R-4217-2022

DEMANDE D'AUTORISATION DU BUDGET DES
INVESTISSEMENTS 2023 POUR LES PROJETS DU
TRANSPORTEUR DONT LE COÛT INDIVIDUEL
EST INFÉRIEUR À 65 MILLIONS DE DOLLARS

MÉMOIRE DE L'AHQ-ARQ

18 avril 2023

Figure 3
Évolution des taux de risque
Équipements d'appareillage électrique

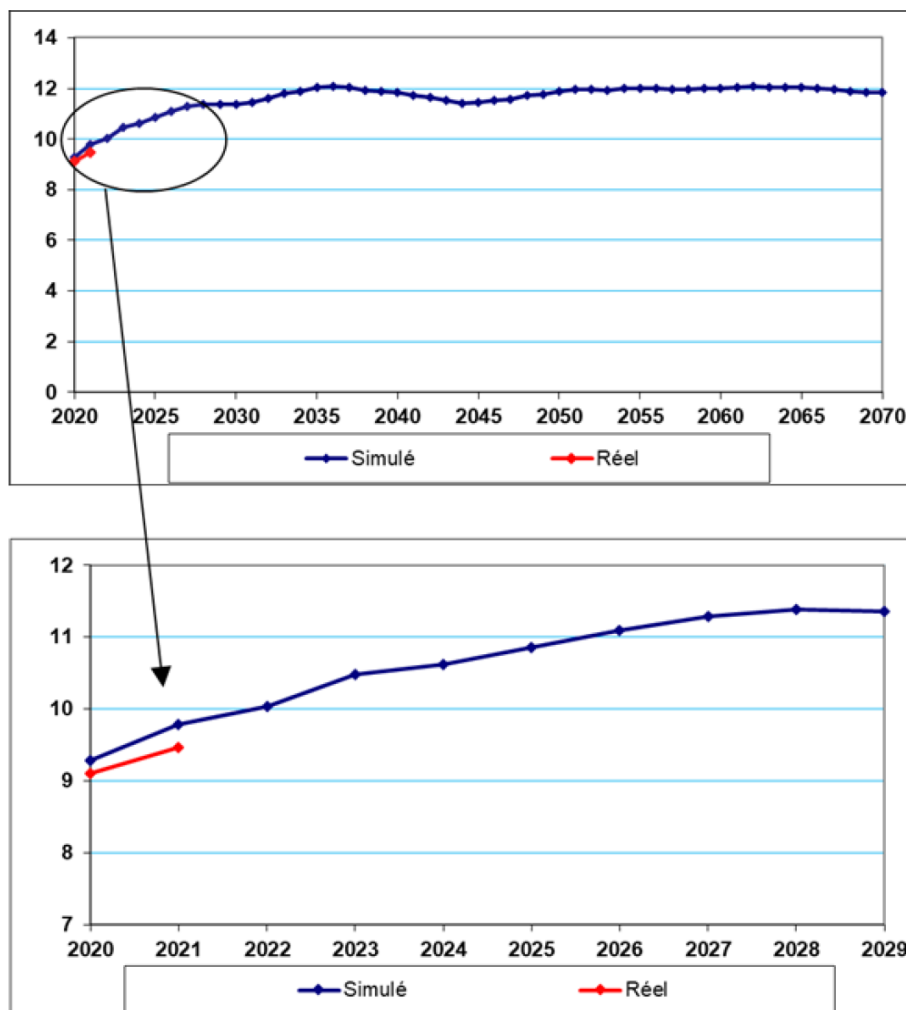
On peut constater encore une fois que les valeurs réelles de 2020 et 2021 sont inférieures à la valeur simulée par les modèles de gestion des actifs comme c'est le cas depuis au moins 2016 tel qu'il apparaît au tableau qui suit¹⁰ auquel on peut ajouter l'année 2020 (taux de risque simulé de 9,3 et réel de 9,1) et l'année 2021 (taux de risque simulé de 9,8 et réel de 9,5).

Figure 4
Taux de risque de l'année 2021
Équipements d'appareillage électrique

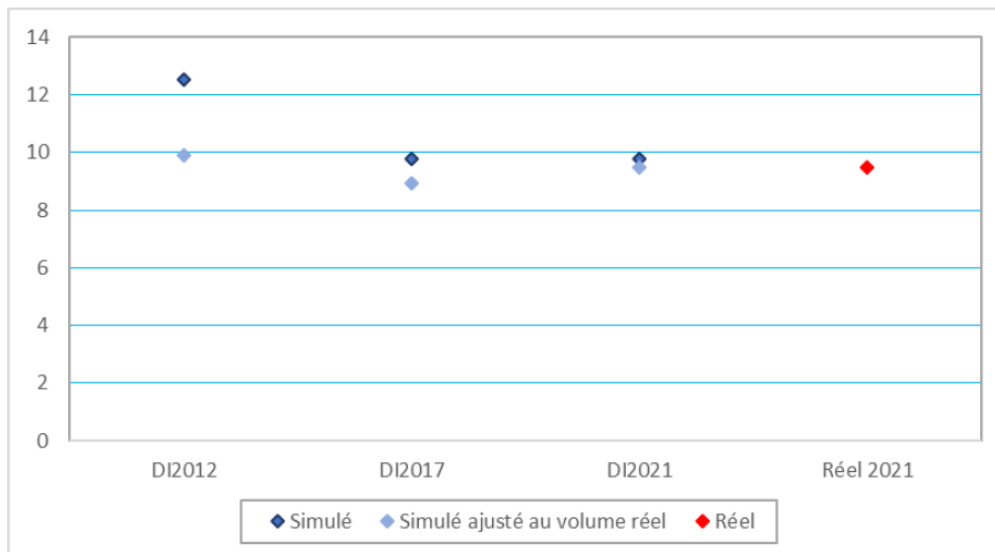
Le premier constat qu'on peut tirer de cette figure et de ce tableau est que le taux de risque qui était alors prévu en 2012 pour l'année 2021 était de 12,5. Or, cette prévision ne s'est manifestement pas concrétisée alors que le taux de risque réel de 2021 de 9,5 est demeuré pratiquement au même niveau que le taux de risque prévu pour 2012 dans la figure suivante¹⁶ :

Pour calculer le « *Simulé ajusté au volume réel* » de 2021, le Transporteur divise simplement la somme des risques simulés de 993 374 de la cohorte du début 2012 par le nombre d'équipements de la cohorte de la fin de 2021, soit une population totalement différente, ce qui va forcément mener à un risque inférieur, mais qui selon l'AHQ-ARQ a une utilité bien limitée.

En effet, afin d'évaluer l'acuité de la prévision de risque faite en 2012 sur la cohorte 2012 pour 2021, on doit calculer le taux de risque réel pour cette même cohorte en 2021 et non pas ajouter d'autres équipements dans le calcul.

Pour avoir une bonne évaluation de l'acuité de prévision du taux de risque, le Transporteur doit suivre la même cohorte tout le long de la période 2012-2021, du moins pour les équipements qui sont présents sur l'ensemble de cette période. Pour ce faire, il doit connaître le taux de risque de chacun des 79 439 équipements d'appareillage électrique prévu en 2012 pour 2021 (ce qu'il a puisqu'il connaît la somme de 993 374 susmentionnée) et le taux de risque de chacun de ces 79 439 équipements à la fin 2021 qui sont encore en service (ce qu'il a puisqu'il produit les grilles d'analyse²⁰). Ainsi, il comparerait des pommes et des pommes.

En conclusion de cette section, l'AHQ-ARQ recommande à la Régie de demander au Transporteur d'améliorer le suivi des taux de risque qui apparaît à la page 31 de la pièce B-0004 en comparant le taux de risque d'une même cohorte sur les périodes de suivi de 10 ans, 5 ans et un an (ou du moins des équipements de cette cohorte qui sont encore en service).

1. L'AHQ-ARQ recommande à la Régie de demander au Transporteur d'améliorer le suivi des taux de risque qui apparaît à la page 31 de la pièce B-0004 en comparant le taux de risque d'une même cohorte sur les périodes de suivi de 10 ans, 5 ans et un an (ou du moins des équipements de cette cohorte qui sont encore en service).

Figure 3
Évolution du taux de risque

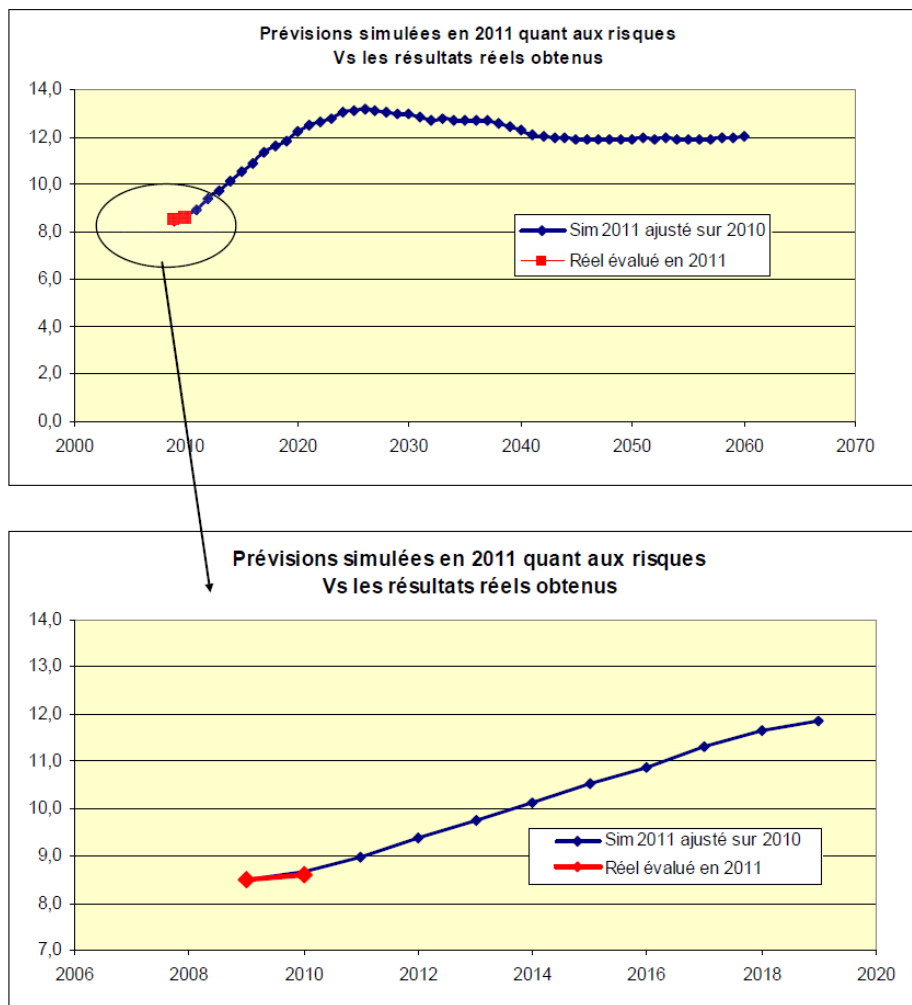
Rappelons que le Transporteur a justifié des investissements en 2012 notamment en se basant sur sa prévision, hautement pessimiste, selon laquelle le taux de risque atteindrait 12,5 en 2021, ce qui est loin d'être vérifié aujourd'hui alors que le taux de risque continue à se situer autour de 9. Une telle tendance de surestimation du taux de risque s'est poursuivie depuis 2010 tel que l'a illustré l'AHQ-ARQ il y a deux ans¹⁷.
